COMITATO SISISI

Oggetto: Osservazioni al progetto della Società Asti-Cuneo S.p.A: “Tronco Il A21 (Asti Est) - A6 (Marene) - Lotto 6 Roddi-Diga Enel – Stralcio “a” tra il Lotto II.7 e la Pk. 5+000”

2 STUDIO DI IMPATTO AMBIENTALE 11.06 - Paesaggio – Fotosimulazione. Non rappresenta il reale impatto .

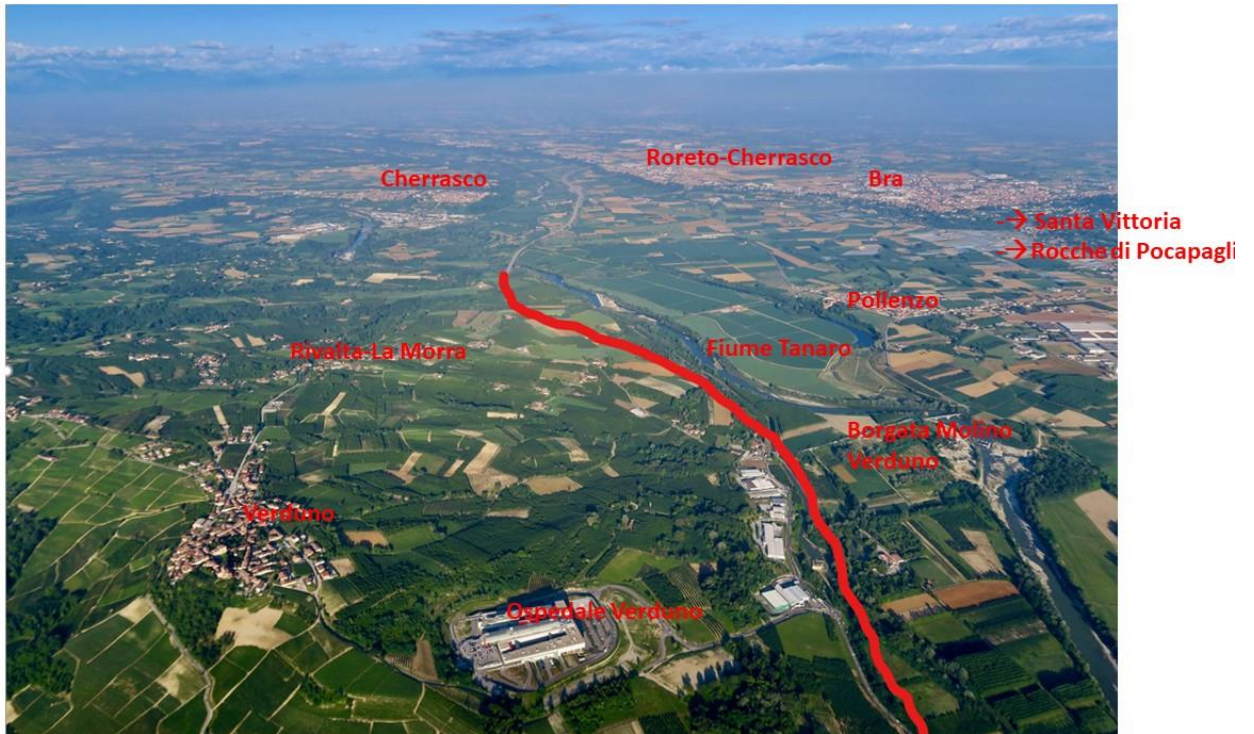
Infatti non viene evidenziata la criticità di ingombri in Borgata Molino, inoltre non sono presenti foto del versante collinare di Rivalta di La Morra e La Morra, da dove si gode di una vista eccellente sulle colline che la circondano. Da lì, è possibile ammirare il sito di Pollenzo con il suo castello e il ponte Carlo Albertino , Cherasco, Roreto di Cherasco, Bra, le Rocche di Pocapaglia (SIC IT 11 6012) e Santa Vittoria con le sue colonie dei Chiotteri (SIC IT 1160029).

Inoltre non viene messa in evidenza:

- L'alterazione della morfologia naturale e della compagine vegetale causata dalla realizzazione di sbancamenti, scavi e riporti di terre;
- La perdita di equipaggiamento vegetale (sponde vegetate, elementi arborei isolati), delle permanenze storiche (colturali e infrastrutturali) e dell'identità spaziale;
- L'inserimento di elementi estranei di significativo ingombro visivo all'interno del bacino visivo di riferimento;
- L'alterazione del quadro paesaggistico da punti di visuale privilegiata, causata dall'inserimento di elementi estranei, all'interno di un quadro visivo percepibile da punti di osservazione privilegiata, quali borghi antichi, beni culturali, ambiti di fruizione turistico-ricreativa;
- L'alterazione del quadro visivo si esplica su un ambito con un raggio di visibilità esteso e non solo dal castello di Pollenzo posto nella pianura a sinistra del Tanaro.

Non ci sono riferimenti in merito all'inserimento di elementi di degrado nel paesaggio, dovuti a cantieri ed al viadotto lungo c.ca 555 m. In particolare, si evidenzia un'ampia zona di cantiere e un grande viadotto, la prima a c.ca 300 m ed il secondo a c.ca 600 m dal Ponte Carlo Albertino, facente parte del sito Unesco dell'Ex Tenuta Reale di Pollenzo.

MAPPA DEI SITI UNESCO E BUFFER ZONE DEI PAESAGGI VITIVINICOLI DI LANGA, ROERO E MONFERRATO (ROSA SCURO /ROSA CHIARO)

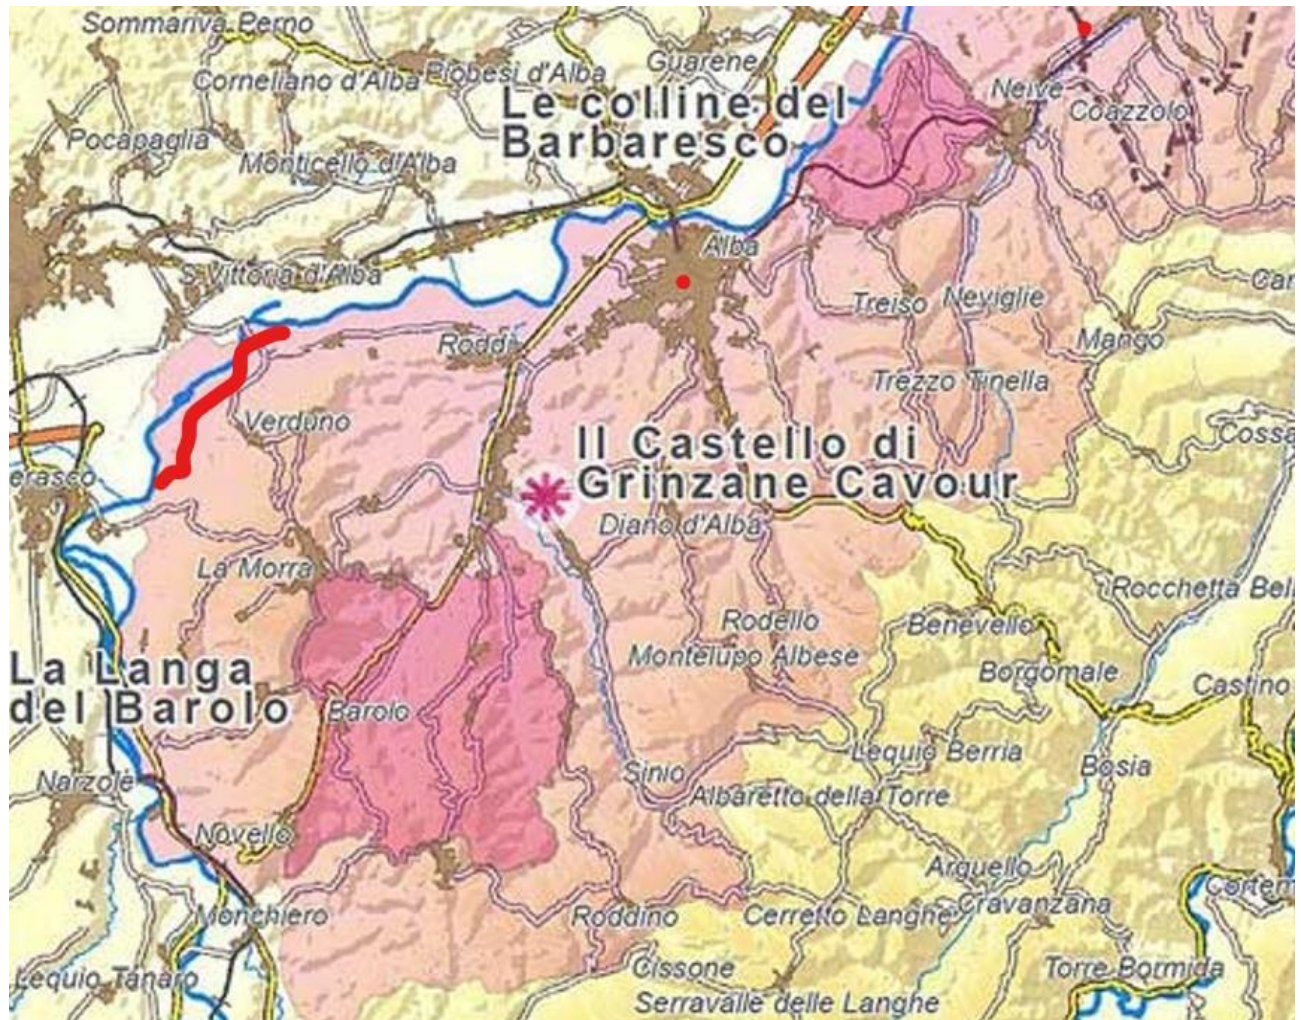
Pertanto, non sarebbe possibile un mascheramento del tracciato in un contesto di Buffer zone di due siti UNESCO, come da piantina.

In rosso il tracciato autostradale.

La fascia fluviale del Tanaro, interessata dal tracciato autostradale che si vuole realizzare, è compresa nella buffer zone del sito Unesco dei Paesaggi Vitivinicoli di Langhe, Roero e Monferrato. Costituisce uno dei principali canali fruitivi e di accesso alle aree di maggior rilevanza paesistica del sito Unesco nel territorio delle Langhe e del Roero. Se tutelata, la valorizzazione della fascia del Tanaro può concorrere alla gestione del sito UNESCO.
